**AVIS RELATIF À LA PROTECTION
CONTRE LES EVENTUELS EFFETS NOCIFS ET NUISANCES
PROVOQUÉS PAR LES RAYONNEMENTS NON IONISANTS
GÉNÉRÉS PAR DES ANTENNES ÉMETTRICES STATIONNAIRES**

Commune : FERNELMONT - Exploitant : ORANGE

Référence exploitant : 291N1_1 / 32291N1_1/ 42291N1_1/ 52291N1_1

Rapport n° 547 / 2024

Figure 1 : Vue en plan des lieux de séjour et des points de contrôle

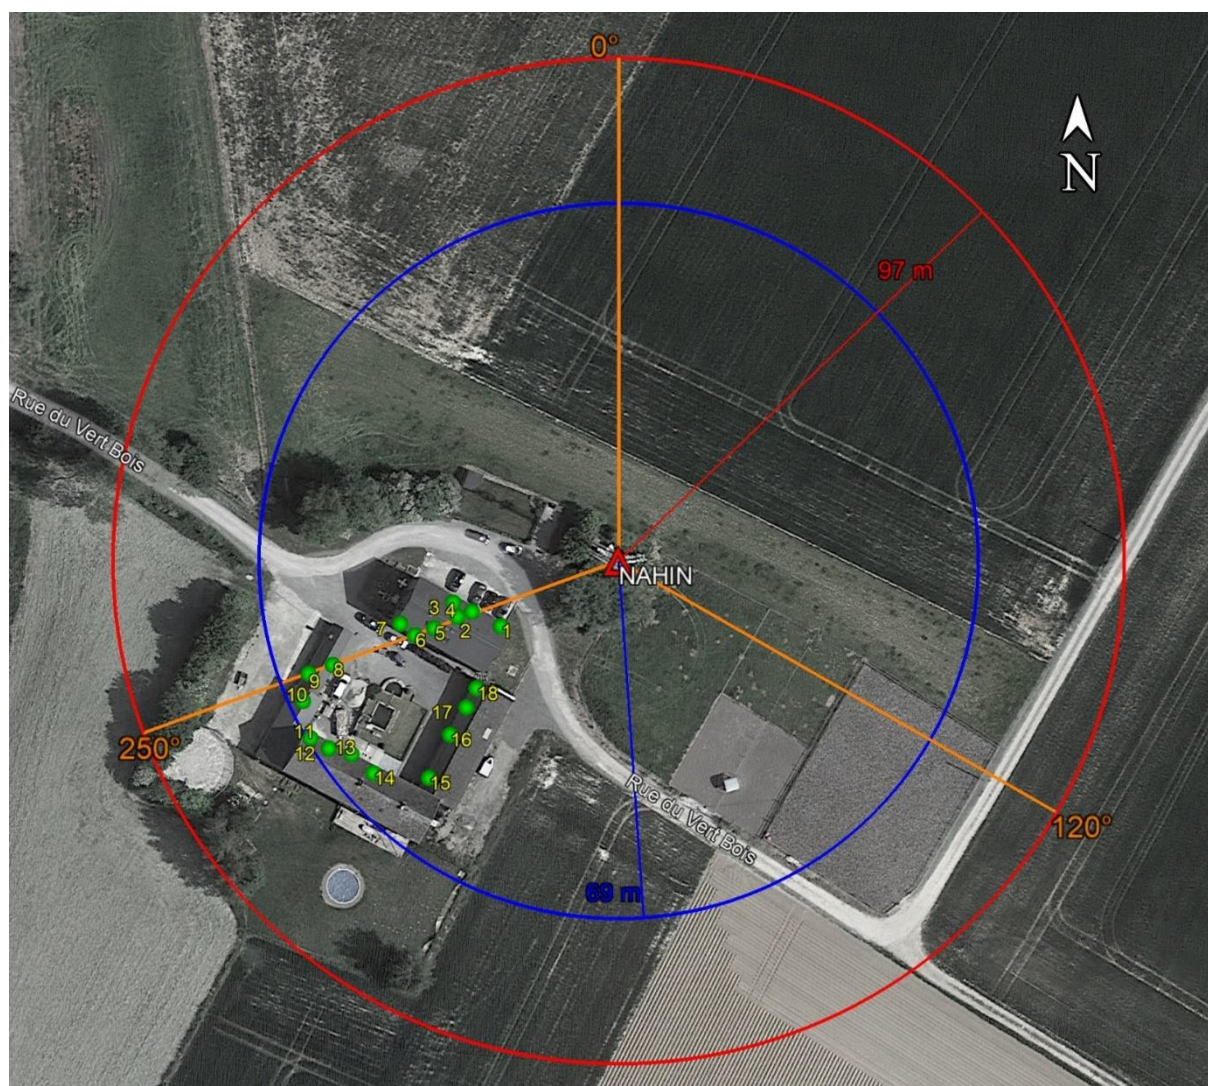
N° point de contrôle	LS	Atténuation (dB)	Indice d'exposition relatif à la limite par installation IE_i
2	LS1	3,0	0,070
4	LS1	3,0	0,068
3	LS1	3,0	0,066
1	LS1	3,0	0,056
5	LS1	3,0	0,052
6	LS1	3,0	0,045
7	LS1	3,0	0,040
11	LS11	3,0	0,025
17	LS15	3,0	0,024
18	LS15	3,0	0,023
8	LS8	3,0	0,022
16	LS15	3,0	0,022
13	LS11	3,0	0,018
12	LS11	3,0	0,018
9	LS8	3,0	0,017
14	LS14	3,0	0,017
10	LS10	3,0	0,015
15	LS15	3,0	0,015

En ce qui concerne les antennes de l'installation mentionnées dans le tableau 1, la distance maximale à laquelle la limite pourrait être atteinte, à l'extérieur, est égale à 82,6 m. S'il n'y a pas de LS à une distance inférieure, les antennes respectent forcément la limite d'immission.

Dans le cas des LS situés à l'intérieur des bâtiments, une atténuation d'obstacle est prise en compte et il en résulte que la distance maximale à laquelle la limite pourrait être atteinte se réduit à 58,5 m.

Figure 2 : Vue en plan des installations d'antennes dans un rayon de 300 mètres autour de l'installation faisant l'objet de la demande d'avis

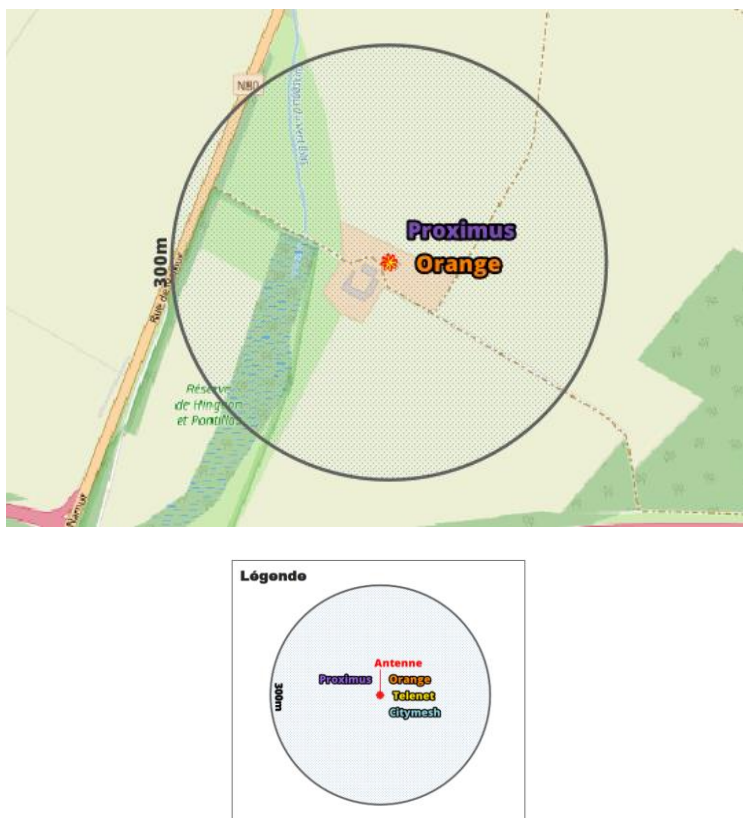
- il y a au plus 4 installations d'antennes émettrices stationnaires présentes dans la zone d'évaluation de 300 mètres de rayon représentée dans la figure 2, y inclus l'installation référencée dans le paragraphe 2 : la limite cumulative définie à l'article 4, §2 du décret est nécessairement respectée dans les lieux de séjour à l'intérieur de la zone d'évaluation de 300 mètres de rayon ;

Compte tenu des considérations ci-dessus, il apparaît que l'intensité du rayonnement électromagnétique généré, dans les lieux de séjour situés dans un rayon de 300 mètres autour de l'installation référencée dans le paragraphe 2, par l'ensemble des antennes émettrices stationnaires de l'ensemble des exploitants du même site d'antennes émettrices stationnaires respecte la limite fixée à l'article 4, § 2 du décret.
